COMITATO VALUTAZIONE DI IMPATTO AMBIENTALE

Parere n.9 del 14/12/2022

Oggetto: Ditta: Zincatura Nazionale s.r.l.
Sede Legale: Via Toniolo, 32 – Vigonovo (VE)
Intervento: Progetto per l'installazione di un impianto di zincatura elettrolitica (n.6) e di un impianto di trigenerazione da 300 KWe. Comune di localizzazione: Vigonovo (VE)
Procedura di assoggettabilità alla procedura di VIA ai sensi dell'art. 20 del D.Lgs 152/06 e ss.mm.ii.

SCHEMA A BLOCCHI IMPIANTO DEPURAZIONE

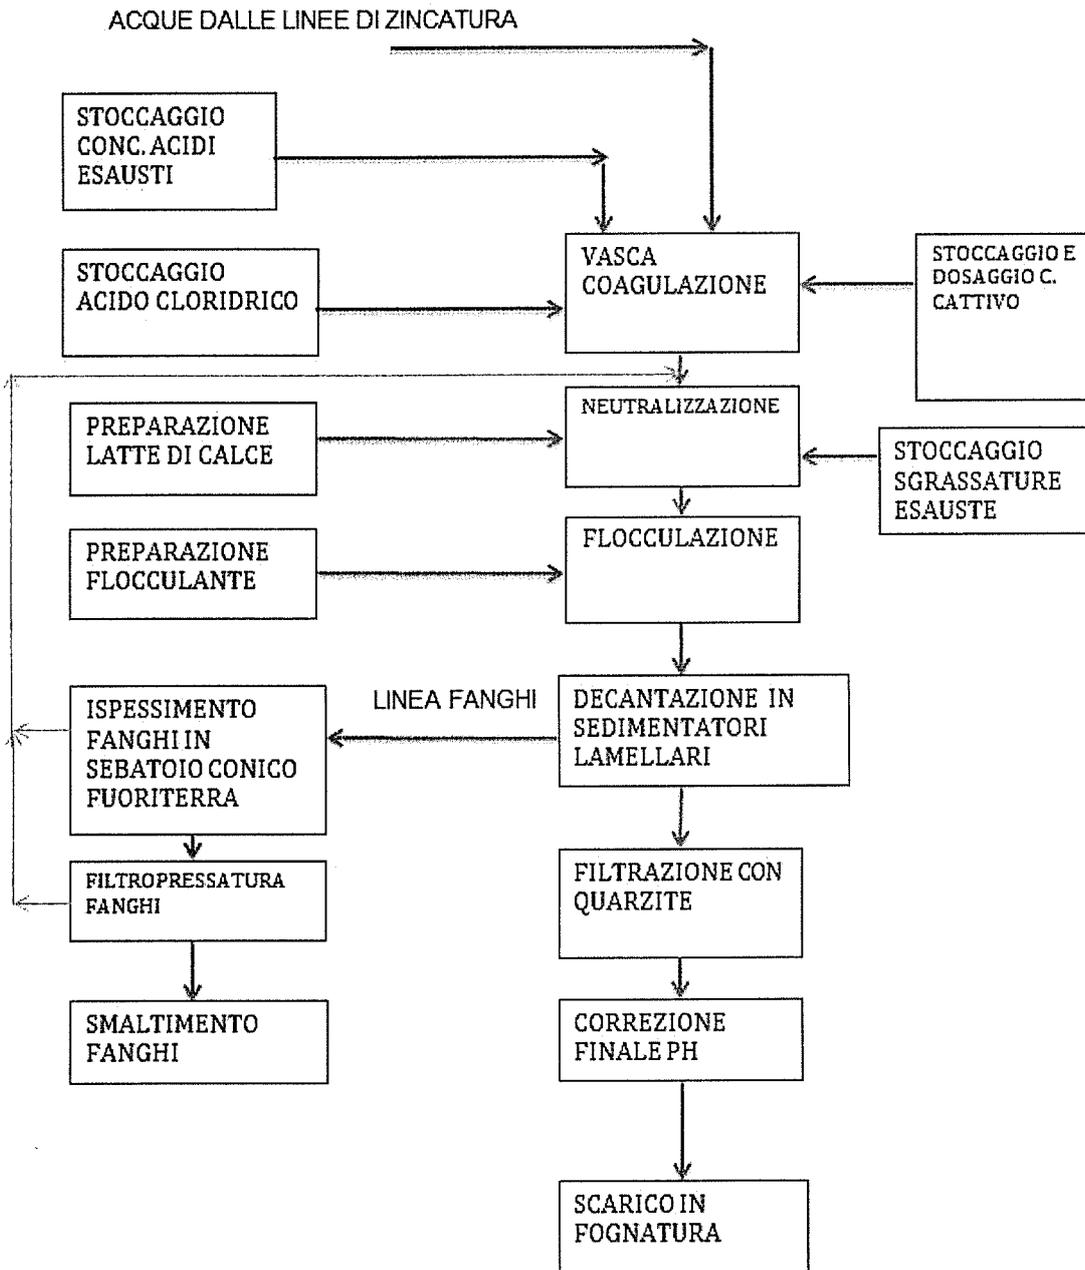
In merito al sistema di abbattimento sfiati sono state fatte richieste di integrazione da parte di CMVE, per chiarire alcuni aspetti sul dimensionamento e funzionamento.

Le integrazioni dalla ditta proponente forniscono i chiarimenti richiesti, fra cui:

- la portata di 45000 mc/h del ventilatore è comprensiva degli sfiati della linea n.5 e n.6
- il fluido di lavaggio dello scrubber è acqua in ricircolo con pompa dedicata e spurgo all'impianto chimico-fisico della soluzione esausta.
- lo scrubber era stato al tempo progettato per la linea 6 con capacità delle vasche attive pari a 100 mc, con portata di aspirazione pari a 45000 mc/h, per cui il dimensionamento si ritiene adeguato per il trattamento degli sfiati totali provenienti dall'attuale impianto 5 ed dal nuovo impianto 6.
- lo scrubber ha un diametro di 2400 mm, un'altezza di 8200 mm, con corpi di riempimento tipo Pall.

- l'aspirazione degli sfiati dalla vasca di neutralizzazione secondo il progettista non è necessaria in quanto non vi è emissione di sostanze pericolose.
- vengono trasmessi i rapporti di prova dei monitoraggi eseguiti nel 2020 e 2021 sulle emissioni del camino 29, da cui si evince che i limiti autorizzati delle sostanze inquinanti sono ampiamente rispettati.
- il diametro del camino è pari a 900 mm, per cui, considerando la portata di progetto pari a 45000 Nmc/h, si avrebbe una velocità di uscita elevata pari a ca 19,65 m/sec, potenzialmente rumorosa.

Fig.4 – Posizionamento nuovo impianto trigenerazione

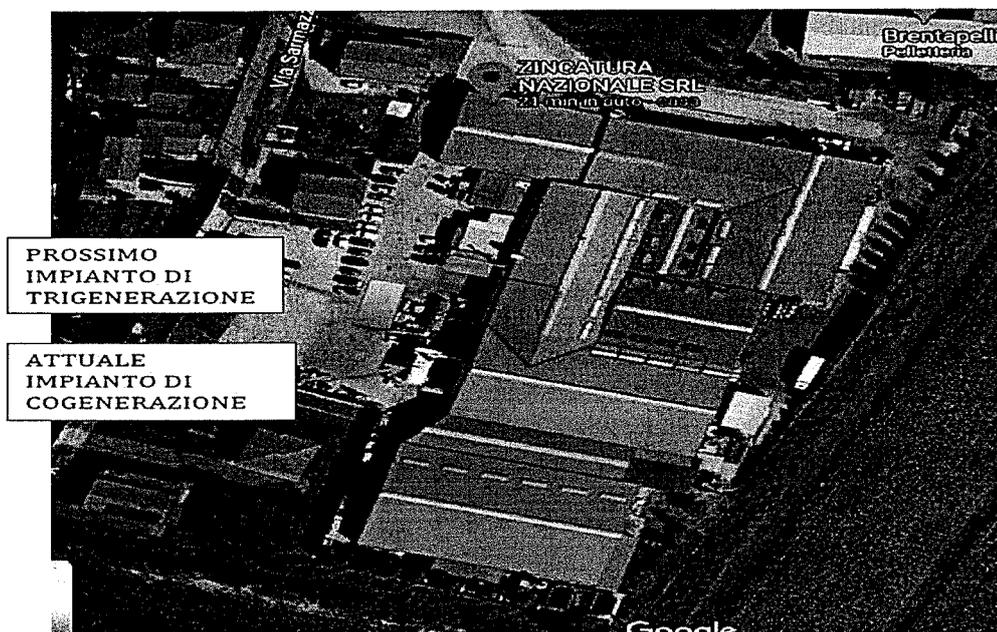
Vengono richiesti alcuni chiarimenti in merito alla valutazione previsionale acustica presentata, fra cui si segnalano i seguenti:

- definire la classe acustica di appartenenza del sito in esame assunta in qualche caso come classe IV (aree ad intensa attività umana) mentre in altri come classe III (aree di tipo misto).
- considerare il potenziale incremento di rumorosità associato all'aumentata portata del sistema di aspirazione e abbattimento del camino C29, in particolare sul fronte Est e Nord dello stabilimento
- valutare l'opportunità di riesaminare come recettore la Pelletteria Bertapelli, nella zona Nord dello stabilimento
- fornire i risultati della taratura del modello di simulazione acustica
- definire e documentare dettagliatamente gli eventuali interventi di mitigazione del rumore necessari
- a garantire che i livelli sonori prodotti dall'impianto in progetto si manterranno entro i limiti.

In colore rosso sono evidenziati i superamenti dei valori limite acustici del piano di zonizzazione comunale, da cui si evince che i recettori più critici sono RIC1 e RIC6, non protetti dalle barriere antirumore installate essenzialmente per ridurre la rumorosità in corrispondenza dei recettori posti al confine Ovest e Sud.

Analoga conclusione si può trarre dai risultati della verifica effettuata rispetto al limite differenziale in particolare per quanto riguarda il RIC6, (Pelletteria Bertapelle) posto all'estremità Nord-Est dello stabilimento, minimamente interessato dalle sorgenti sonore dei cogeneratori.

Allo scopo di portare entro i limiti le criticità rilevate, l'Azienda prevede una serie di interventi di attenuazione del rumore sul fronte Nord e Est dello stabilimento, in corrispondenza dei recettori RIC1 e RIC6, la cui descrizione tecnica e la previsione acustica teorica conseguente, che riporterebbe i valori entro i limiti di zonizzazione comunale presso i recettori sopra citati, è stata inviata tra le note integrative.
